SZPITAL MIEJSKI im. Jana Garduły w Świnoujściu sp. z o. o.

Znak sprawy: ZP/13/2019

ODPOWIEDZI

NA PYTANIA DO SIWZ W POSTĘPOWANIU PRZETARGOWYM PN.: Dostawa i montaż maceratora dla spółki Szpitala Miejskiego im. Jana Garduły w Świnoujściu sp. z o. o.

Rys. 1 – schemat pracy urządzenia

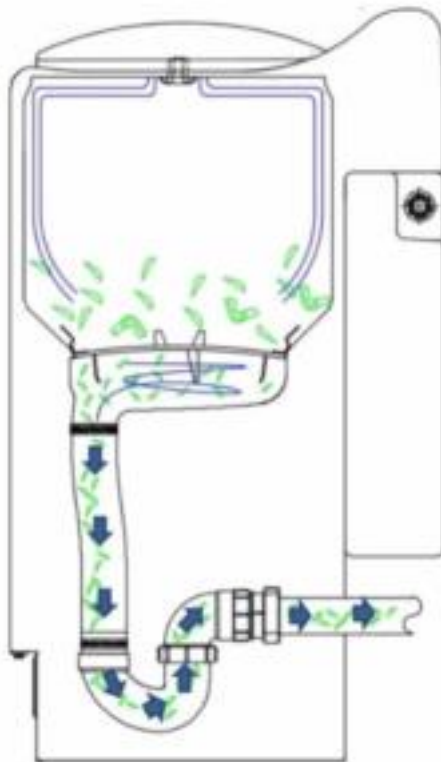
Zwracamy się z prośbą o odstąpienie od wymogu umiejscowienia wszystkich elementów tnących w głównej części komory. Uzasadnienie: Zamawiający wskazuje na korzyść bezpośredniego dostępu do elementów tnących w celu ich sprawdzenia i wyczyszczenia, w sposób nie wymagający demontażu bębna, a zatem ingerencji w urządzenie. Wykonawca wyjaśnia, że rozwiązanie takie wydaje się być niewłaściwe, a korzyści pozorne, z następujących przyczyn: 1. Komora maceratora nie powinna być w żaden sposób sprawdzana ani tym bardziej czyszczona przez personel nieprzeszkolony w obsłudze technicznej urządzenia. Po pierwsze, zawiera ona ostre elementy tnące, które stwarzają ryzyko skaleczenia. Po drugie, jest to przestrzeń wysoce narażona na obecność mikroorganizmów, a zatem kontakt z komorą, a zwłaszcza z elementami tnącymi, może prowadzić do zakażeń. 2. Nie jest konieczna kontrola ani czyszczenie wszystkich elementów układu maceracji, nawet przez wyszkolony personel. Dodatkowa komora maceratora, w oferowanym przez nas urządzeniu, jest bowiem odizolowana od komory głównej. Jedyne do niej prowadzi przez mikrootwory o średnicy maksymalnej 10 mm. Nie jest zatem możliwe, by w dodatkowej komorze znalazły się jakiegokolwiek elementy, które są na tyle duże, by zablokować pracę urządzenia lub na stałe je zanieczyścić. Urządzenie przez nas oferowane jest zatem wyposażone w rodzaj mechanicznego filtra. Dodatkowo, wszelka materia na tym etapie pracy jest dodatkowo rozpuszczana niezależnym, dodatkowym dopływem wody. Stąd też ewentualny demontaż bębna byłby zasadny jedynie z przyczyn innych niż konieczność czyszczenia lub kontroli, a w każdym razie nie powinien być wykonywany przez nieprzeszkolony personel.

Zamawiający dokona zmiany zapisów SIWZ.
